「再処理施設の位置、構造及び設備の基準に関する規則の制定等を受けた六ヶ所再処理工場の変更」における一部内容の変更について

2018年9月

日本原燃株式会社

図-1 TBP受入れ貯槽及びn-ドデカン受入れ貯槽の地下移設（新設）の概要

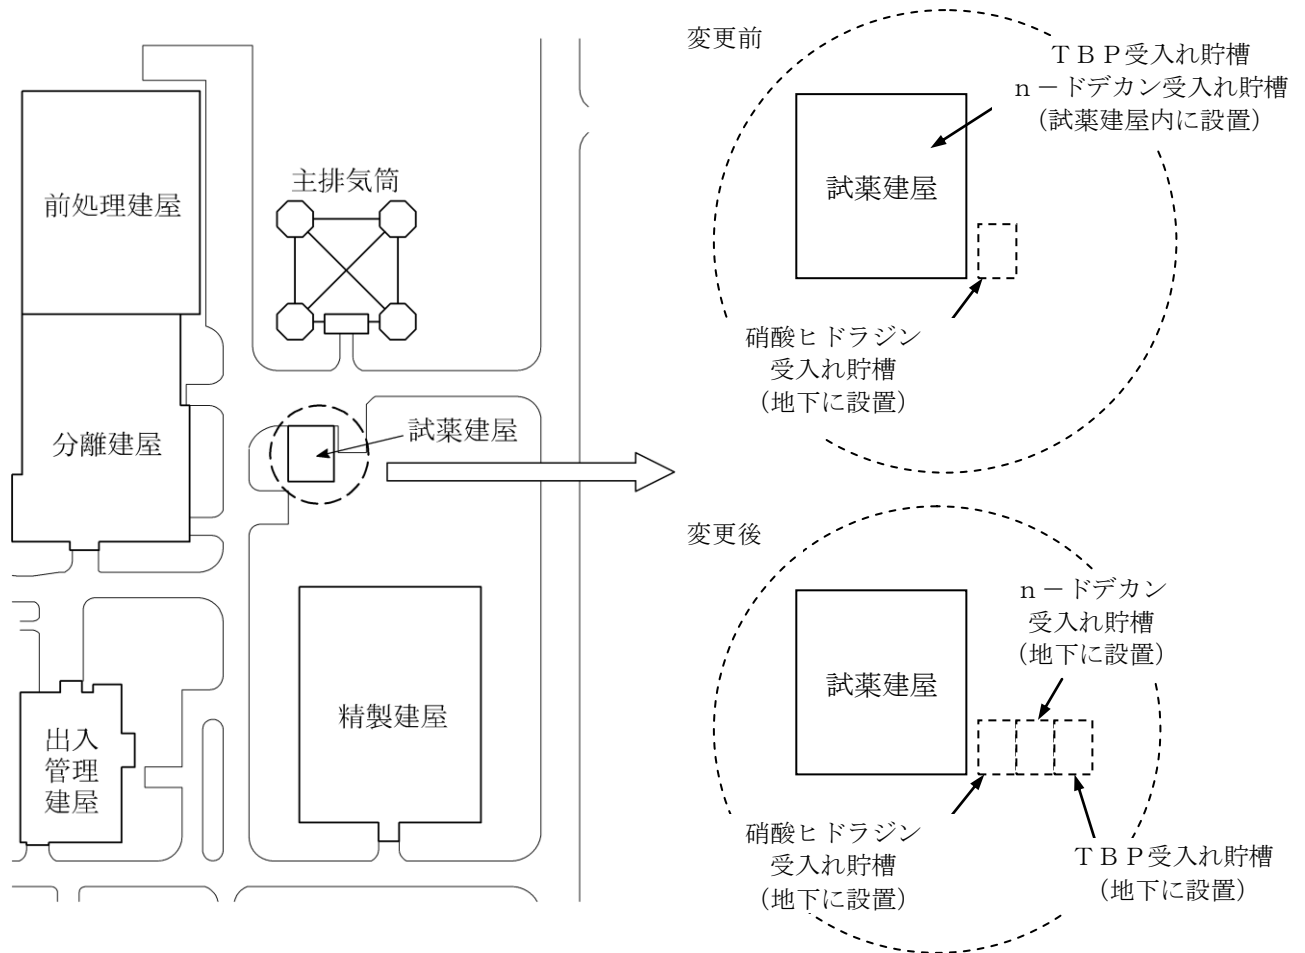
TBP受入れ貯槽及びn-ドデカン受入れ貯槽の地下移設（新設）

主に分離施設において、溶解液からウラン及びプルトニウムを抽出するために用いるTBP（危険物第四類第三石油類）及びTBPの希釈剤として用いるn-ドデカン（危険物第四類第三石油類）については、それぞれ試薬建屋内のTBP受入れ貯槽及びn-ドデカン受入れ貯槽に貯蔵している。

今回、TBP受入れ貯槽及びn-ドデカン受入れ貯槽を、航空機落下による火災の熱影響を受けないように、地下に移設（新設）する。

TBP受入れ貯槽及びn-ドデカン受入れ貯槽の地下移設（新設）の概要を図-1に示す。
